第4回WGの振り返りについて

第5回 送配電効率化・計画進捗確認WG 事務局提出資料

2024年5月31日

1 - 1. 競争発注比率と単価 2 / 2

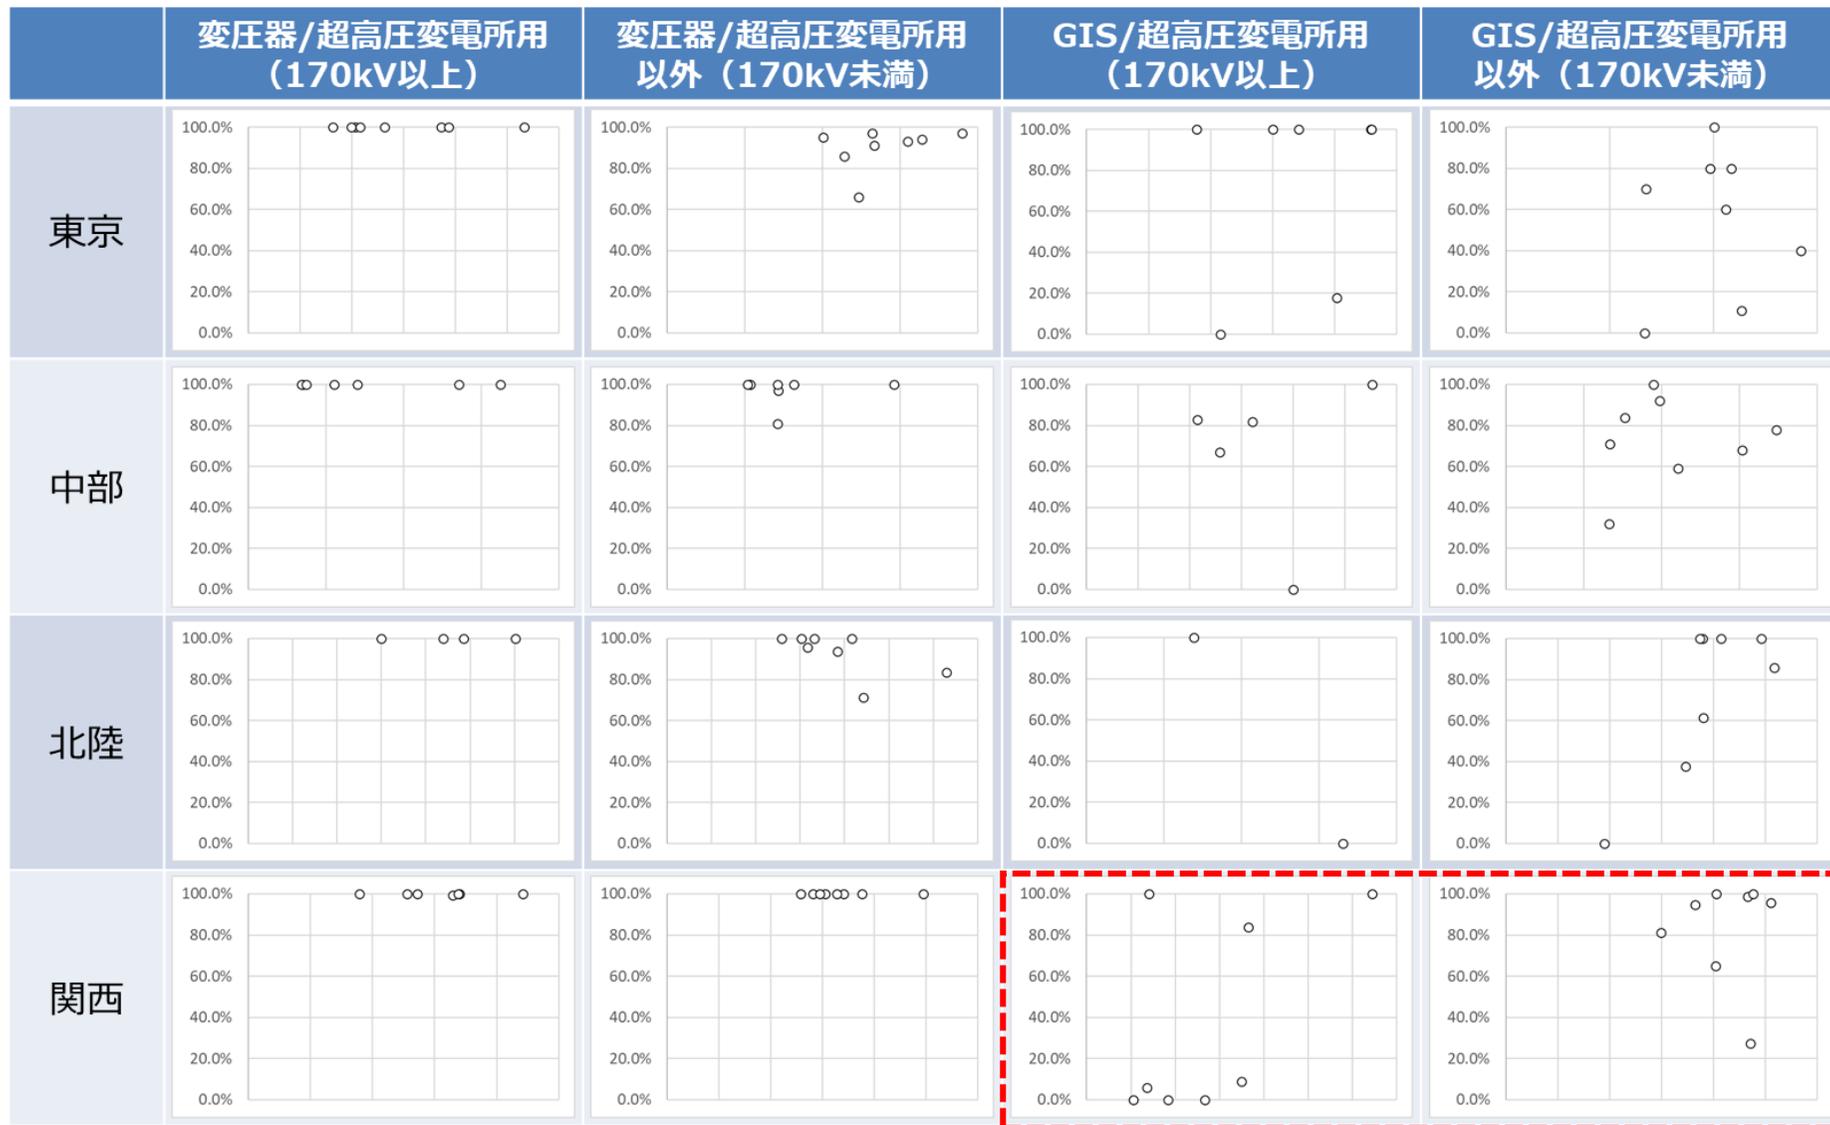
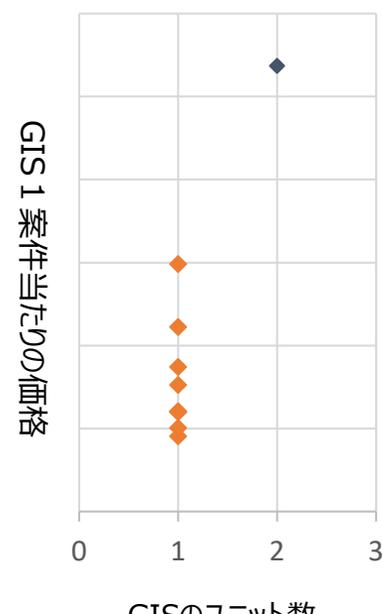
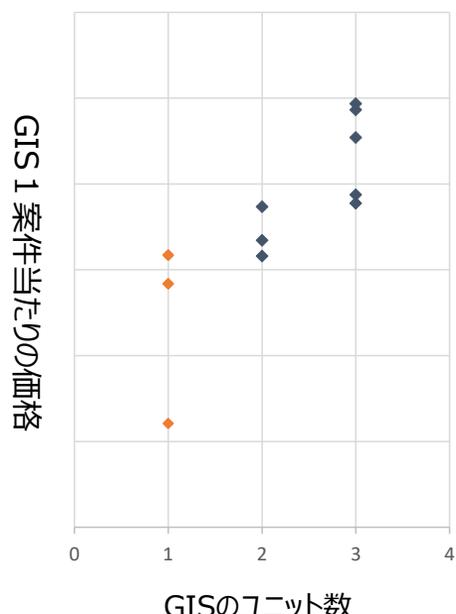
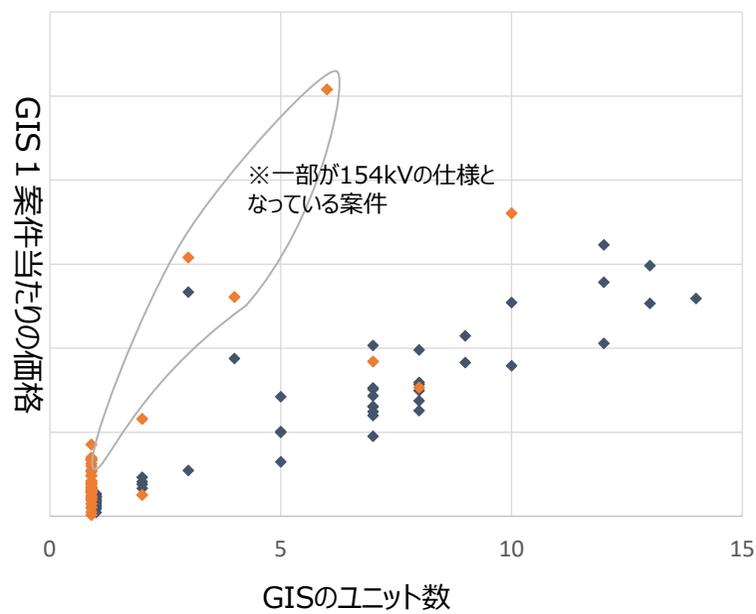
- ✓ 台数差や電圧差によって価格は変動するという点を踏まえた上での**分析データ**がほしい。（浪越オブ）

- 電圧やユニット数などで区分した上で、発注方式と設備単価の関係を調べたところ、個別の仕様の違いや現地工事内容の違い等の他の要因による価格差もあると考えられるが、一定のばらつきの範囲内に収まっており、発注方式の違いにより特に価格差が大きいとの傾向はみられなかった。

84kVユニット数 1 で特命発注が競争発注よりも高額になっている傾向がみられるが、ユニット数1の新設案件 (すべて競争発注) は、変圧器中性点接地用の簡易な構造のGISが該当するため、増設案件 (既設GISの部分取替。すべて特命発注) とは内容が大きく異なるためと考えられる
